Tengo el agrado de dirigirme a Usted, a los efectos de remitir adjunto el Expte. E- 10708/2021.- S/Excepción Retiro Frontal – Zonificación MI – Mixto Industrial, del Código de Planeamiento de la Ciudad de Ushuaia – Edificio Concesionaria "NISSAN" S/predio Sección F – Macizo 01 – Parcela 15c.

Ref.: Excepción Frontal.
Exp: E – 10708 - 2021.

INFORME Depto. E y N. N° 33/21
Ushuaia, 22 / 09 / 2021.

PLANO DE: MODIFICACIÓN DE OBRA EN EJECUCIÓN
USO PREDOMINANTE: AGENCIA COMERCIAL

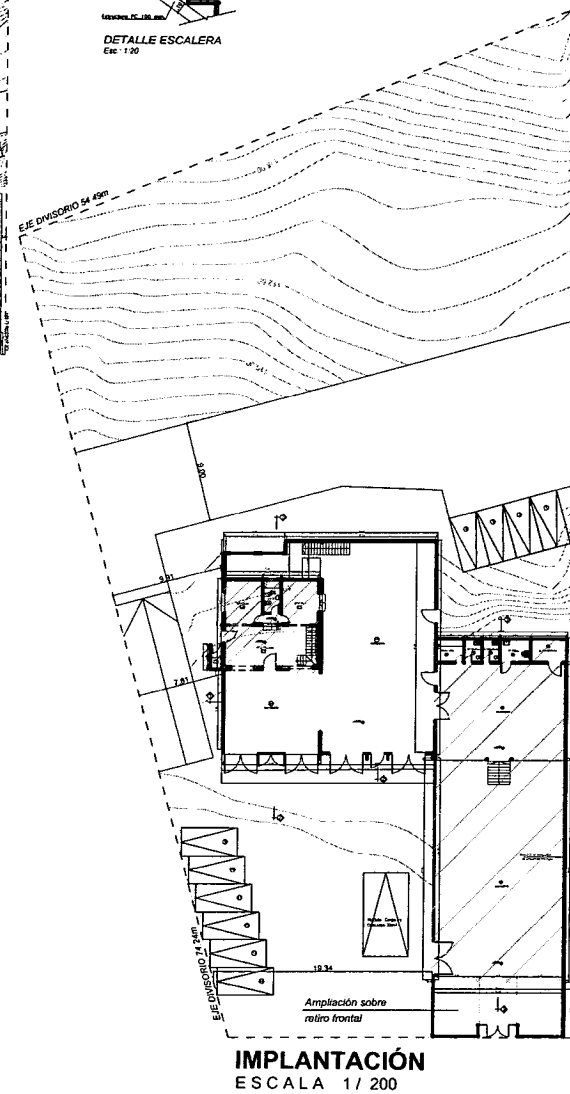
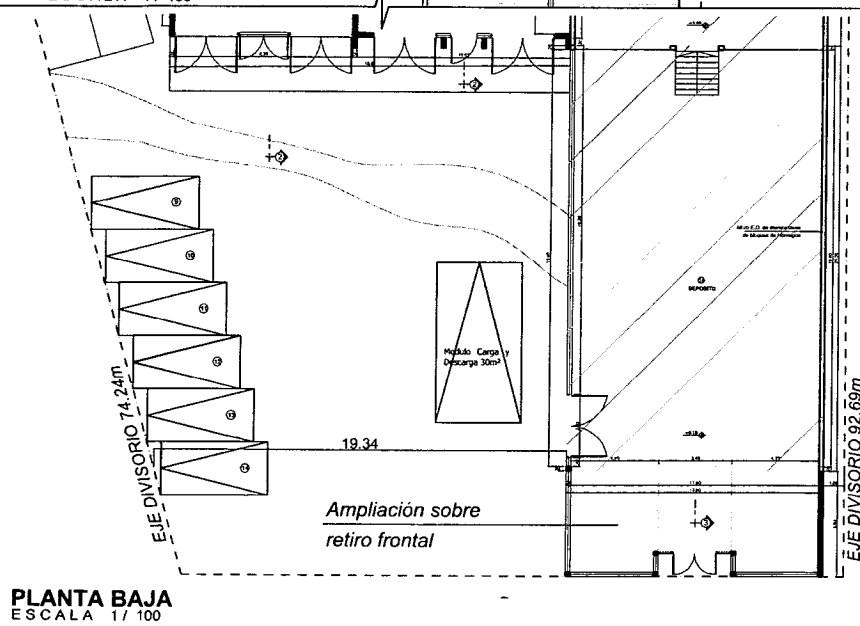
La superficie a ampliar total es de 100 m2 aprox según plano presentado, de los cuales 60 m2 aprox de superficie son lo que invadirían el Retiro Frontal. Dicha ampliación tendría un frente de 12 m y una profundidad de 5 m, localizada sobre la línea municipal. De tal forma que invadiría los 5 m de Retiro Frontal.

En marzo de 2017, el profesional solicitó una excepción a la obligatoriedad del retiro frontal de 5 m. En la Reunión Ordinaria del Consejo de Planeamiento Urbano (CoPU), de fecha 15/07/2017, mediante Acta N°191, se decidió por unanimidad no dar lugar a la excepción, dado que no presentaba razones técnicas que avalaran la solicitud de excepción.

Luego de estudiar el pedido, desde este departamento se decide nuevamente no otorgar la excepción, debido a que actualmente tampoco se exponen razones técnicas que abalen dicho pedido.

Propuesta: No dar curso a la Excepción solicitada.
